GEOMATICA-EIA-CAT I-0189-2021

Proyecto: **“ACACIAS LAS VERANEAS”**

REPÚBLICA DE PANAMÁ
MINISTERIO DE AMBIENTE
DIRECCIÓN REGIONAL DE PANAMÁ NORTE
SECCIÓN DE SEGURIDAD HÍDRICAINFORME TECNICO (EIA) No. 5- 2021

JOSE VICTORIA
Director de Seguridad HídricaAsunto: **Mapa Área de Desarrollo y No Desarrollo Proyecto Acacias Veraneras S.A.**

CORREGIMIENTO DE ERNESTO CORDOBA CAMPOS,
DISTRITO DE PANAMÁ, PROVINCIA DE PANAMÁ -
PROYECTO ACACIAS LAS VERANEAS

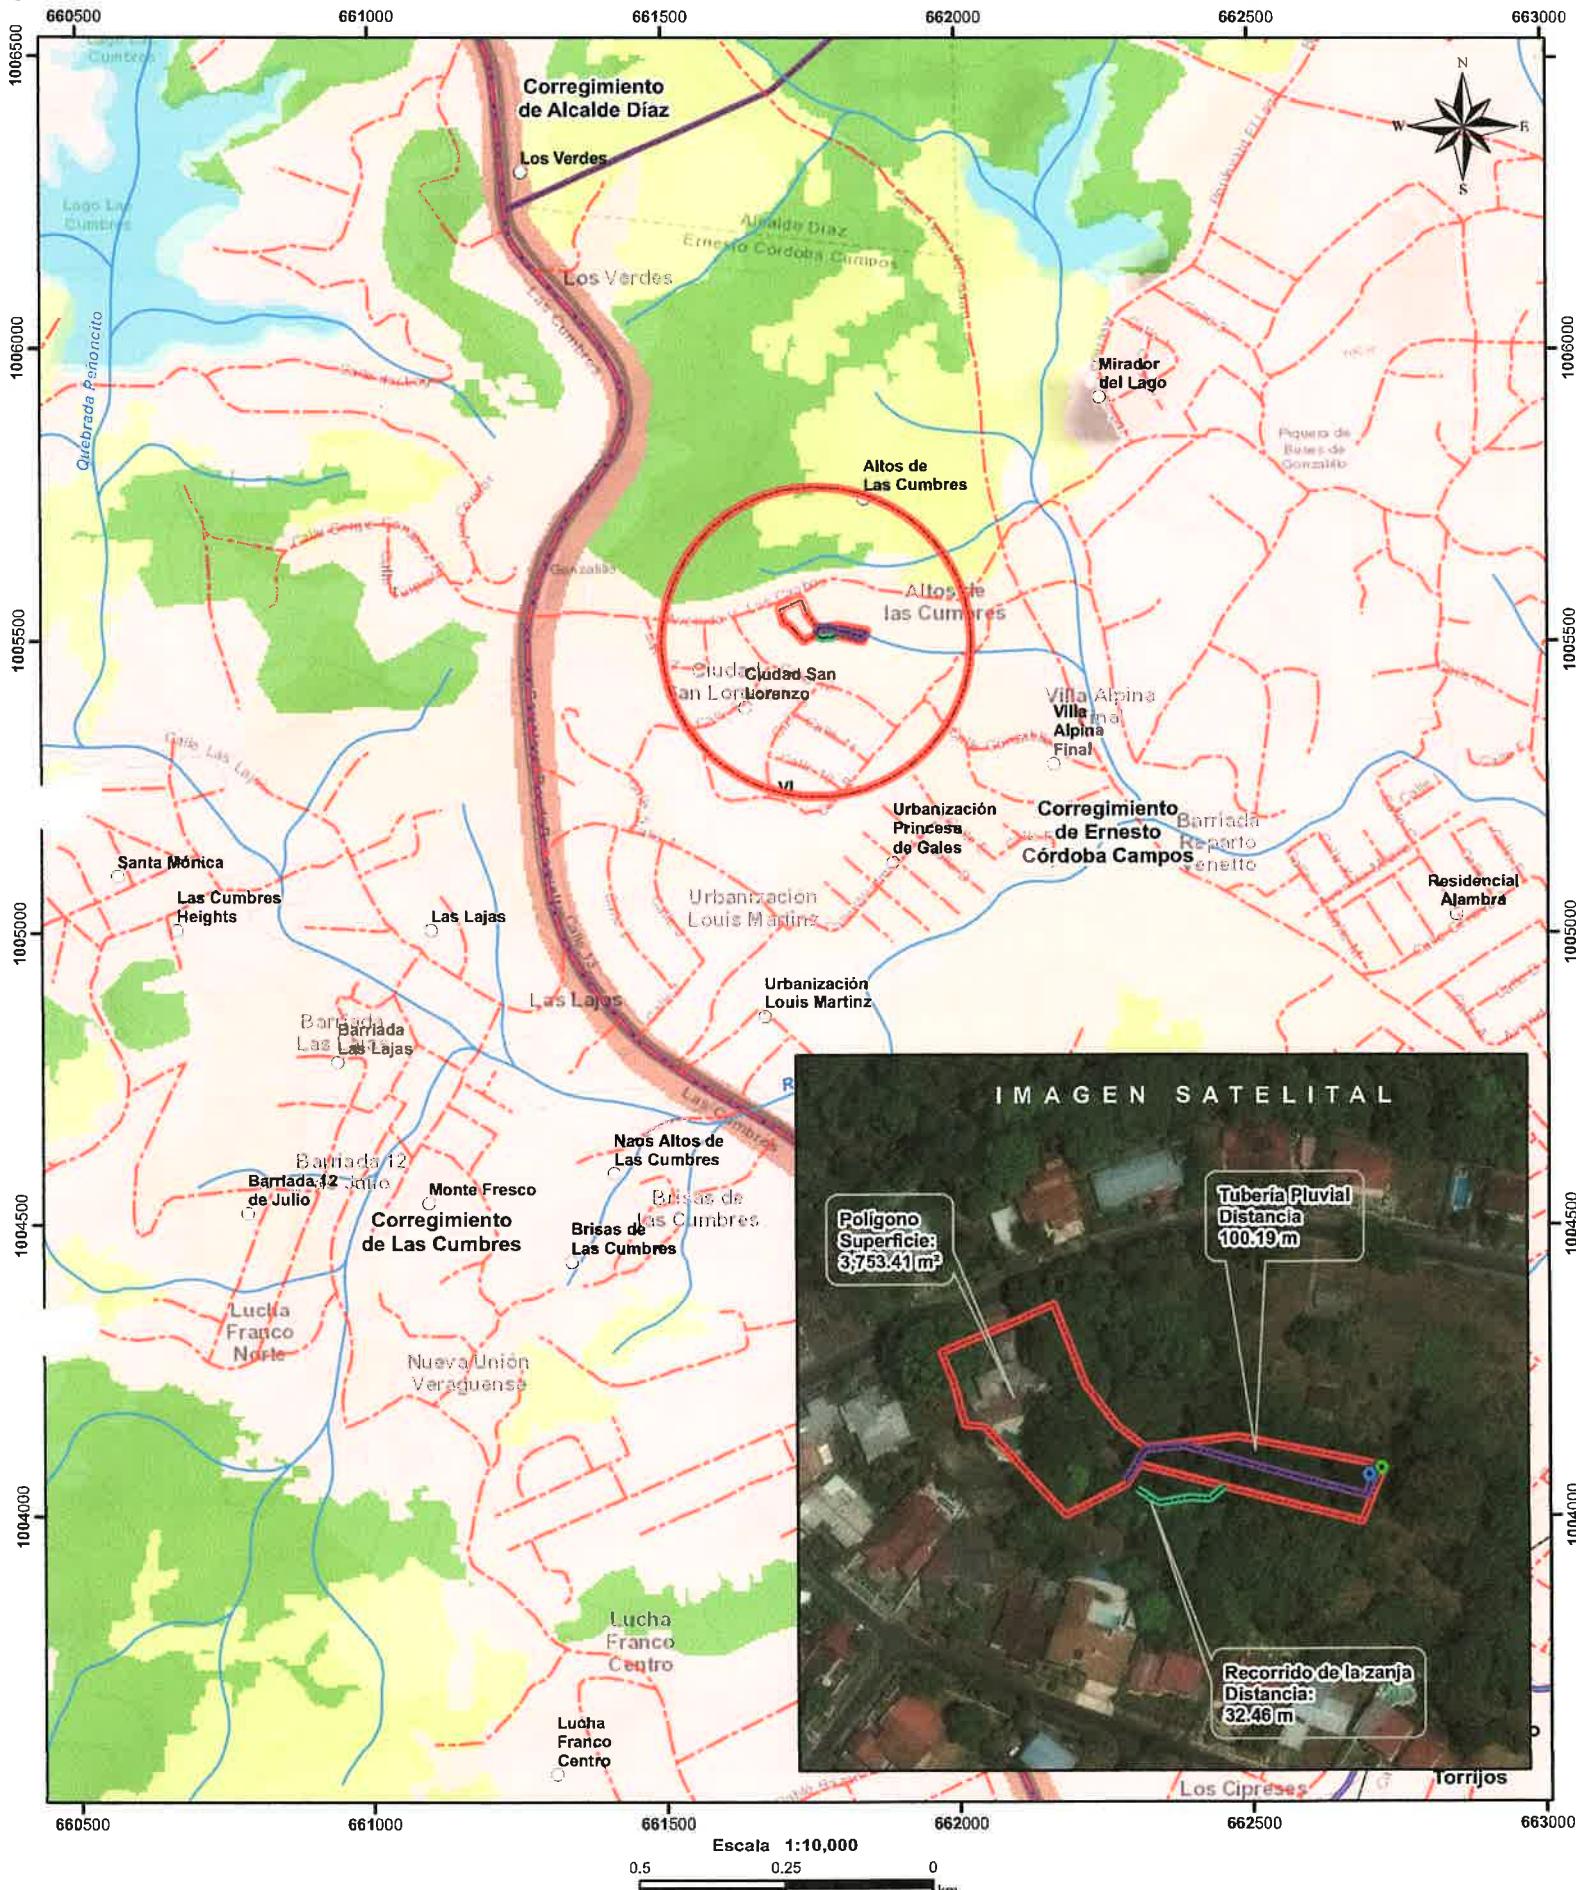
Con los datos proporcionados se generó un polígono (**3,753.41 m²**) y dos alineamientos denominados “Tubería pluvial” (**100.19 m**) y el otro denominado “recorrido de la zanja” (**32.75 m**). Los mismos se ubican fuera de los límites del Sistema Nacional de Áreas Protegidas. Adicional, se hace la observación de una quebrada S/N que nace dentro del polígono del proyecto a desarrollarse.

De acuerdo a la Cobertura y Uso de la tierra 2012, los datos se ubican al 100% dentro de la categoría de “área poblada”; y según la Capacidad Agrológica se ubica en el tipo **VI** (No arable, con limitaciones severas, aptas para pastos, bosques, tierras de reservas).
